34. XXX (Einwände von „Wir das Kalletal“ 17.06.2014)	
<p><u>Einwände im Beteiligungsverfahren der Öffentlichkeit gem. § 3 Abs. 1 BauGB: Änderung des Flächennutzungsplanes der Gemeinde Kalletal zur Ausweisung von Konzentrationszonen für Windenergieanlagen</u></p> <p>Die Konzentration von WEA sollte an geeigneten und für die Natur, Landschaft und Bevölkerung verträglichen Standorten stattfinden.</p> <p>„... Andererseits soll auch für die künftigen Betreiber der Anlagen sichergestellt sein, dass die im Ergebnis des Standortkonzeptes resultierenden Konzentrationszonen von deren WEA möglichst ohne Einschränkungen in der Standortwahl genutzt werden können. Das mögliche Konfliktpotenzial zwischen WEA-Betrieb und Nachbarschutz soll deshalb im Interesse beider Seiten minimiert werden.“ Zitat WWK Gutachten Seite 16.</p> <p>In unseren folgenden Einwänden werden wir die Gründe dafür darlegen, dass diese Ziele bei der Potenzialfläche q niemals erreicht werden können. Diese Fläche ist zur Ausweisung als mögliche Konzentrationszone ungeeignet und muss demgemäß gestrichen werden.</p> <p><u>Einleitung</u></p> <p>Gemäß § 5 der Hauptsatzung der Gemeinde Kalletal „Unterrichtung der Einwohner“, hat der

Windgeschwindigkeit - Leistungskurve :

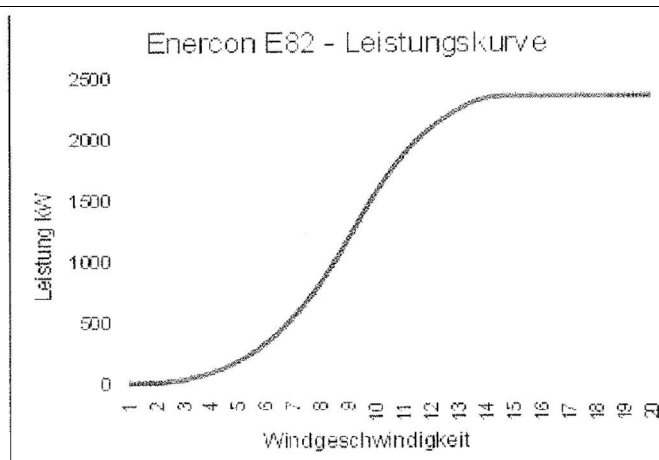
Diese Windgeschwindigkeit ist nahezu im gesamten Kalletal in 135 Meter über Grund gegeben. Der Windgutachterbeirat empfiehlt die mittlere Energieleistungsdichte (zeitliche Verteilung der Windgeschwindigkeit) mit zu betrachten. Die Energieleistungsdichte sollte über 200 W / m² liegen.

Eine Erklärung warum die Energieleistungsdichte wichtig ist:

Eine mittlere Windgeschwindigkeit von 6 m/s kann beispielsweise auf zwei Arten entstehen:

1. der Wind weht das ganze Jahr konstant 6 m/s
2. der Wind weht das halbes Jahr mit 12 m/s; in der zweiten Jahreshälfte mit 0 m/s

Im 2. Fall würde **viermal mehr** Energie produziert.

Wie die Tabellen A1 bis A4 im Anhang 1 des og. Standortkonzeptes erkennen lassen, liegen bei 2-4 m/s die Einschaltwindgeschwindigkeiten der modernen WEA. Die Windgeschwindigkeit, bei der die WEA-Rotoren sich gerade drehen, ist kein geeignetes Indiz für einen wirtschaftlichen Anlagenbetrieb. Die genannte Potenzialstudie des Landes NRW bietet in Ergänzung zu den Karten mit den Windgeschwindigkeiten auch Karten mit der spezifischen Energieleistungsdichte (W/m²). Dabei werden Werte von 250 - 300 W/m² als „gutes Potenzial“ und Werte von > 300 W/m² als „sehr gutes Potenzial“ bewertet. In den kartographischen Darstellungen zeigt sich für die vier angebotenen Höhen über Grund jeweils ein Bild, das der Verteilung der Windgeschwindigkeiten sehr gut entspricht. Insofern ergibt sich keine veränderte Bewertung der Potenzialflächen, wenn statt der Windgeschwindigkeit die spezifische Energieleistungsdichte herangezogen wird.

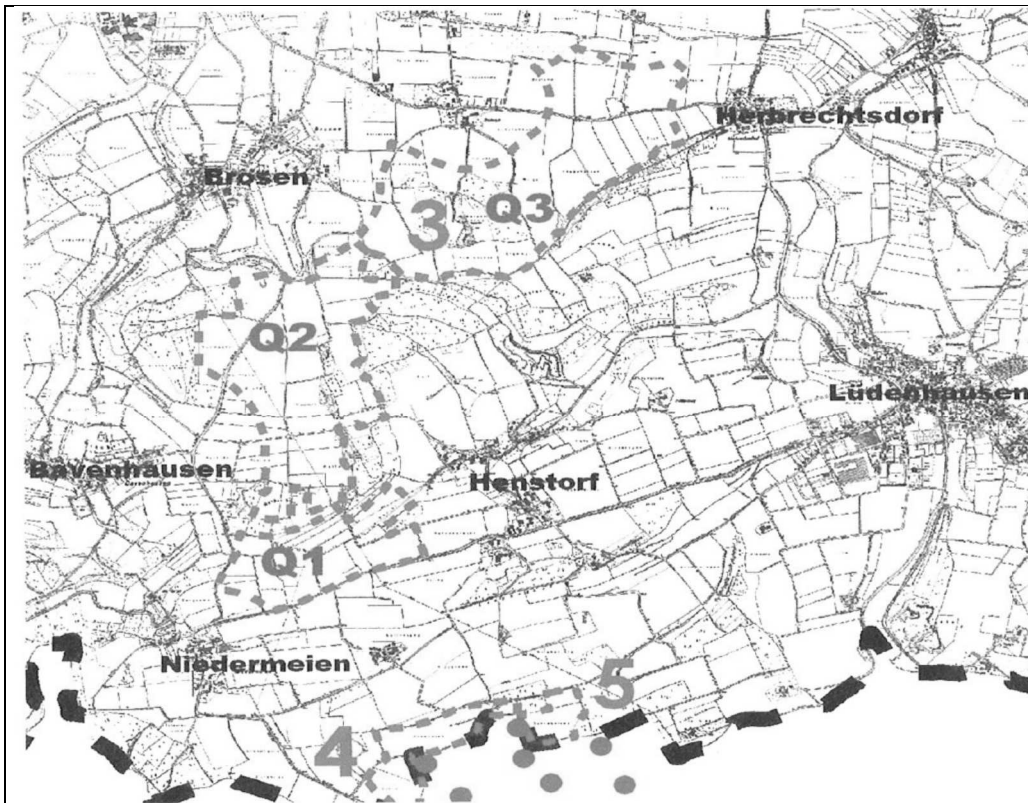
Potenzialflächen, die nah bei einander liegen, werden in dem Gutachten separat ausgewiesen, benannt und bewertet. Siehe dazu die Potenzialflächen e+f, h+i+k, o+p und die Vorrangzonen 4 und 5.

Nur die Potenzialfläche q um Henstorf wird nicht in drei Bereiche gliedert, sondern als eine Fläche behandelt, mit einer Größe von 208,5 ha.

Würde eine Aufteilung vorgenommen und die Zonen, beginnend von Niedermeien, mit Q 1 (Querberg), Q 2 (Osterfeld, Postland, Knapp, Eichholzcamp) und Q 3 (Schranksen, Wilse, Rüggenstück, Stüh, Breite Stühe, Sodkamp) umbenannt, sehe eine Beurteilung analog zu den übrigen Potenzialflächen völlig anders aus.

Wir fordern eine Gleichbehandlung aller Potenzialflächen. Das Gutachten ist abwägungsfehlerhaft.

Die Potenzialflächen e + f, h + i + j + k und o + p sind, wie der Blick in Karte 2 des Standortkonzeptes vom 11.02.2014 erkennen lässt, jeweils durch verschiedene harte und weiche Tabuzonen eindeutig voneinander getrennt (tlw. bis zu mehrere Hundert Meter).

Derartige Trennungen lassen sich in der Potenzialfläche q nicht finden, allenfalls im Bereich des Waldes am Weißen Stein. Bei einer hier vorgenommenen Abtrennung der südlich davon gelegenen

Teilfläche wäre diese aber der nördlichen Fläche dicht benachbart. Innerhalb der Fläche q gibt es sonst keine weiteren Ansätze für eine Trennung entlang von harten oder weichen Tabuzonen. Eine solche Trennung und Parzellierung würde für sich allein auch nicht zu einer anderen Bewertung der Teilflächen führen. Selbst wenn man eine Parzellierung künstlich immer weiter führen würde, bis jede Teilfläche nur noch einer WEA Platz bieten könnte, wäre in der Summe hier die Darstellung einer gesamten WEA-Konzentrationszone denkbar, die insgesamt einen Windpark mit mehr als 3 WEA ermöglichen würde. Allein bezogen auf Abstände von Potenzialflächen untereinander bietet auch die Nachbarschaft der Potenzialflächen e und f die Möglichkeit mit der Darstellung von Konzentrationszonen (im FNP-Entwurf die Flächen 1 und 2) einen gemeinsamen Windpark entstehen zu lassen.

Einwand Nr. 4: Potenzialfläche q, südlicher Bereich, Querberg — im Folgenden Q 1 genannt

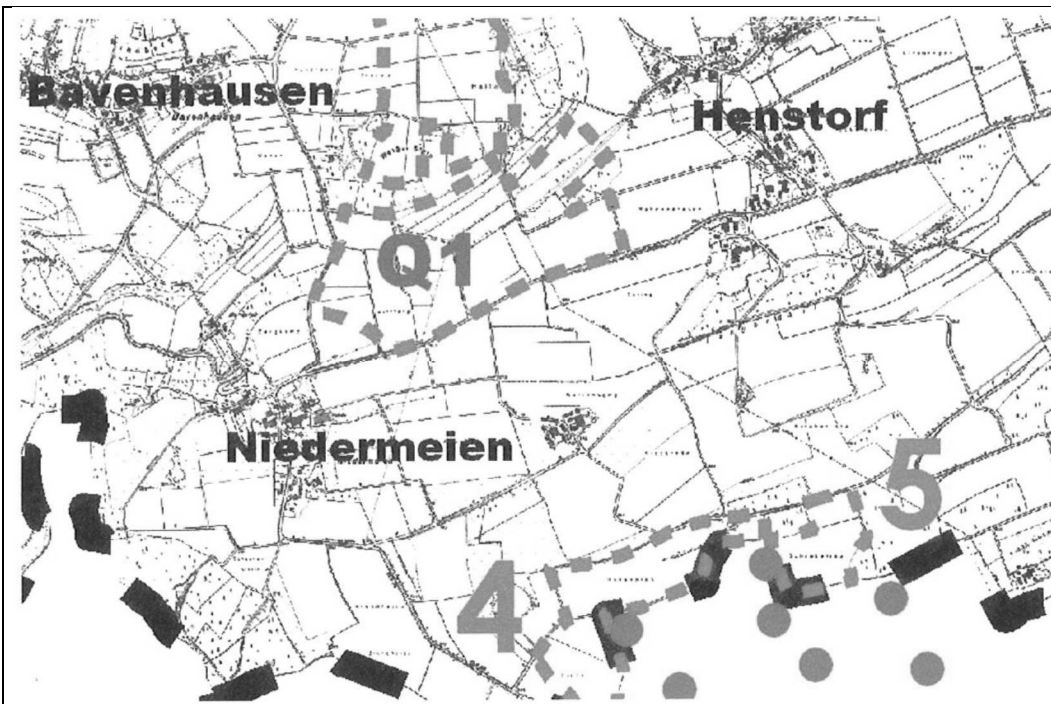
„Das Entwicklungsziel 1 – Erhaltung einer mit naturnahen Lebensräumen oder sonstigen natürlichen Landschaftselementen reich und vielfältig ausgestatteten Landschaft – wird insbesondere dargestellt für reich oder vielfältig mit naturnahen Lebensräumen oder sonstigen natürlichen Landschaftselementen ausgestattete Räume sowie für Bereiche mit hohem Waldanteil zur Sicherung der Leistungsfähigkeit des Naturhaushaltes und wegen seiner Bedeutung für die landschaftsbezogene Erholung (LP 4 S. 9).“ Siehe WWK-Gutachten Seite 22.

Zitat aus dem Regionalplan Detmold, Seite 2: "Ziel 6: Die Ausweisung von Flächen für die Nutzung der Windenergie in Gebieten mit markanten Landschaftsprägenden oder kulturhistorisch bedeutsamen Strukturen mit besonderer Bedeutung für den Landschaftsschutz und das Landschaftsbild kommt nicht in Betracht. Die Beeinträchtigung von historisch bedeutsamen Ortsbildern und Stadtsilhouetten ist zu vermeiden."

Mehrere ehemalige Bauernhöfe in Henstorf sind aus kulturhistorischen Gründen als bedeutend für dieses Landschaftsbild eingestuft worden.

Zitat aus dem Regionalplan Detmold, Seite 2: "Ziel 4: Der überwiegend ländlich geprägte Bereich des Planungsgebietes im westfälischen Tiefland, nördlichen Weserbergland und Lippischen Bergland erbringt in hohem Maße die allgemeinen und besonderen Freiraumfunktionen. Diese Leistungen und Qualitäten, insbesondere unzerschnittene Räume, land- und forstwirtschaftlich geprägte Produktionsstrukturen, funktionsfähige Dörfer, naturgebundene Erholung mit besonderen Strukturen

alter Kulturlandschaften und Landschaftsbilder und Aussichtspunkte sind zu erhalten und zu fördern." Der südliche Bereich der Potenzialfläche q, Q 1 (Querberg), muss wegen des Landschaftsschutzgebietes mit dem Entwicklungsziel 1 und der schönen parkähnlichen Landschaft und aus kulturhistorischen Gründen als mögliche Konzentrationszone gestrichen werden. Analog der vergleichbaren Potenzialflächen: **a, b, c, d, g, j, k, l + m (beim Entwicklungsziel 2), n, o und sogar p (z.T. Entwicklungsziel 3).**

das Standortkonzept bei der Bewertung der eingegrenzten Potenzialflächen anhand der konkreten Ausbildung des Landschaftsbildes vor Ort und zieht außerdem die Darstellungen in der Entwicklungskarte des Landschaftsplanes heran. Im Text wurde hierzu ausgeführt, dass die Vorgabe des Entwicklungszieles 1 – Erhaltung einer mit naturnahen Lebensräumen oder sonstigen natürlichen Landschaftselementen reich oder vielfältig ausgestatteten Landschaft – tendenziell eher gegen eine Möglichkeit der Befreiung von den im LSG bestehenden Bauverböten spricht. Im Einzelfall ist die gutachterliche Einschätzung hiervon abgewichen.

Es ist hervorzuheben, dass die beschriebene Vorgehensweise zum dritten Arbeitsschritt des Standortkonzeptes gehört, also auf der Ebene der Einzelfallkriterien vorgenommen wird. Die Bewertung wird daher nicht – wie bei den weichen Tabuzonen – als einheitliches Kriterium vorgenommen. Wechseln im Bereich einer Potenzialfläche die Entwicklungsziele 1 und 2 kleinräumig, kann es wegen der ortsbezogenen individuellen Betrachtung vorkommen, dass Teilflächen der Potenzialflächen für ungeeignet oder gering geeignet für die Darstellung als Konzentrationszone bewertet werden, auch wenn die Entwicklungskarte des Landschaftsplanes „nur“ das Entwicklungsziel 2 darstellt. Umgekehrt kommt es vor, dass Teilflächen einer Potenzialfläche gutachterlich als geeignet als WEA-Konzentrationszone eingestuft werden, auch wenn die Entwicklungskarte des Landschaftsplanes an dieser Stelle das Entwicklungsziel 1 benennt. Dies erklärt sich aus der vorgenommenen gutachterlichen Gesamtbetrachtung des Raumes anhand der aktuellen Ausprägung aller untersuchten Kriterien und deswegen ist vorstehend auch das Wort „tendenziell“ eingefügt.

In diese Betrachtung eingestellt werden außerdem die bislang vom Kreis Lippe genehmigten WEA, die das Landschaftsbild in Kürze mit bestimmen werden.

In den erteilten Genehmigungen ist jeweils eine Befreiung gemäß § 67 Abs. 1 Nr. 1 des Bundes-Naturschutzgesetzes von den Verboten nach Gliederungsnummer 2.2-1.III.c) des Landschaftsplanes Nr. 4 erteilt.

Nach dem Schreiben der Bezirksregierung Detmold (Dez. 32) vom 08.07.2014 bestehen gegen die von der Gemeinde Kalletal beabsichtigte Darstellung von „Vorranggebieten für Windenergie“ mit Ausnahme der tlw. eingeschlossenen Waldbereiche keine raumordnerischen Bedenken. Ein Widerspruch zum zitierten Ziel 4 im Gebietsentwicklungsplan Regierungsbezirk Detmold wird demzufolge dort nicht gesehen.
